# 新竹縣政府工程查核代表照片表

工程名稱：新竹縣體育場田徑場及公共空間改善工程-體育館木地板及伸縮看台整修工程

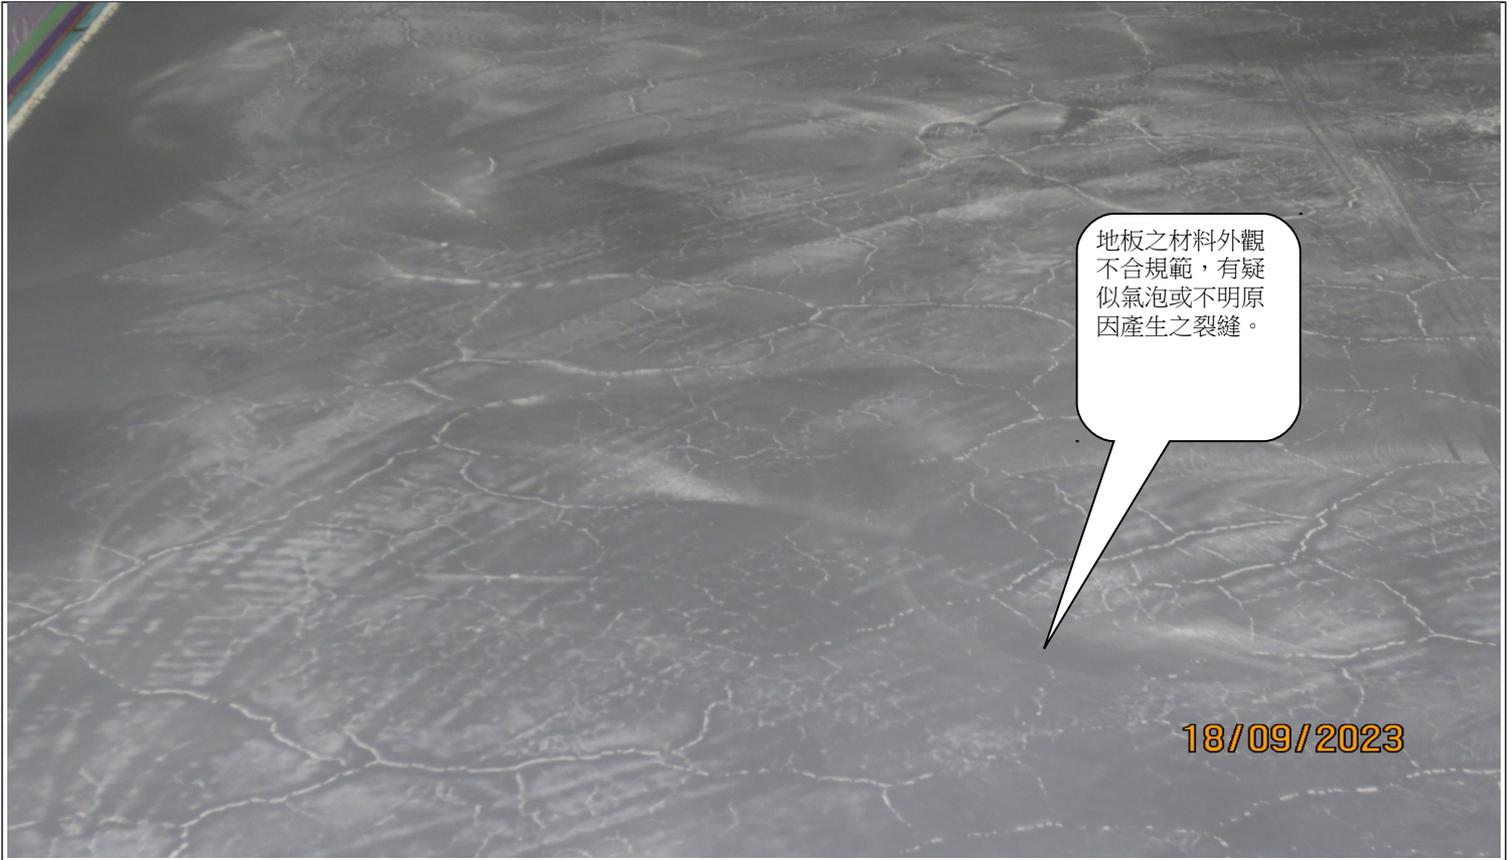
地板之材料外觀不合規範，有疑似氣泡或不明原因產生之裂縫。

籃球場企口楓木地板回鋪工程，現場發現有多處銜接縫隙寬達 0.2 公分以上。

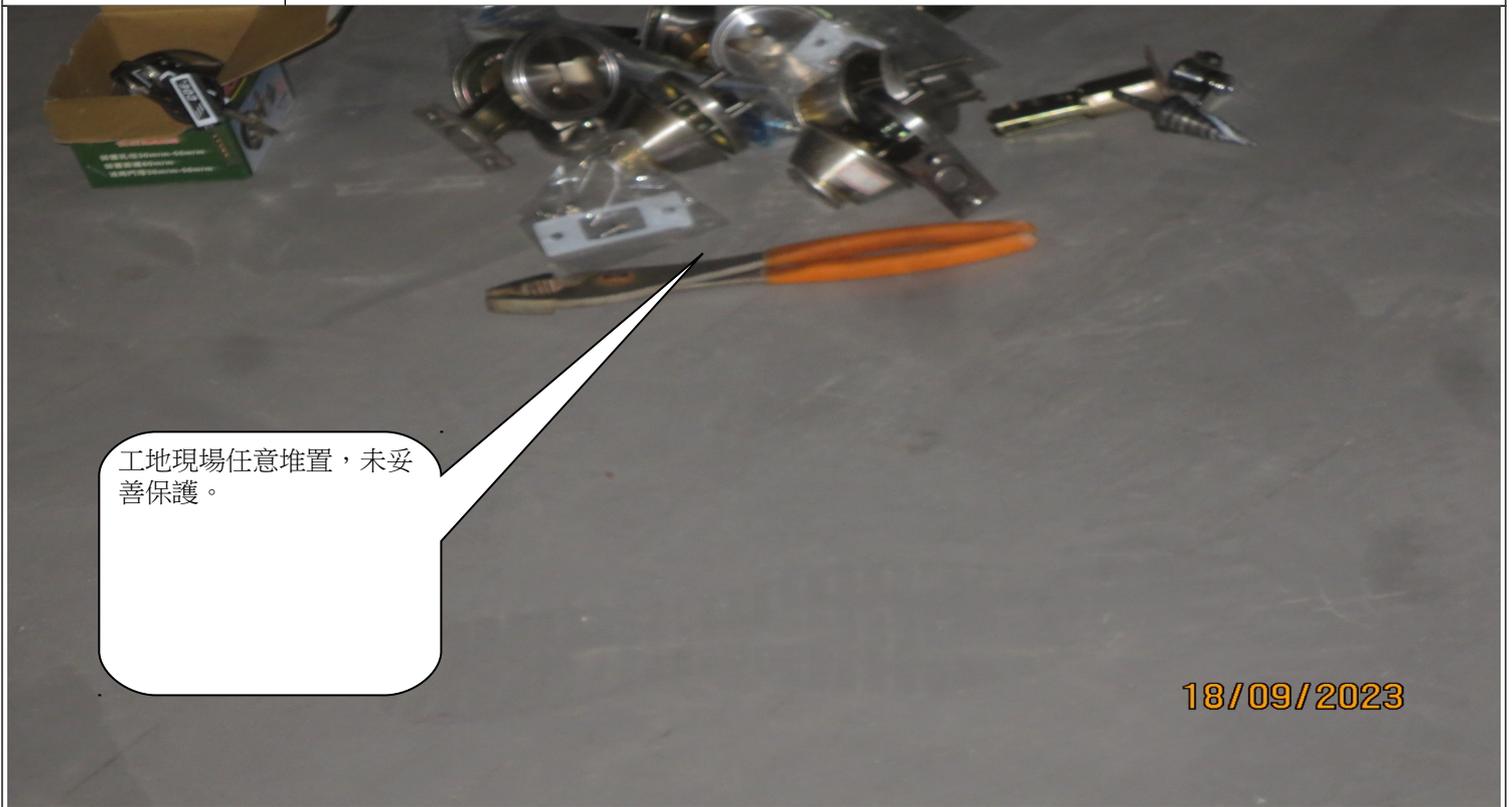
地板之材料外觀不合規範，有疑似氣泡或不明原因產生之裂縫。

地板之材料外觀不合規範，有疑似氣泡或不明原因產生之裂縫。
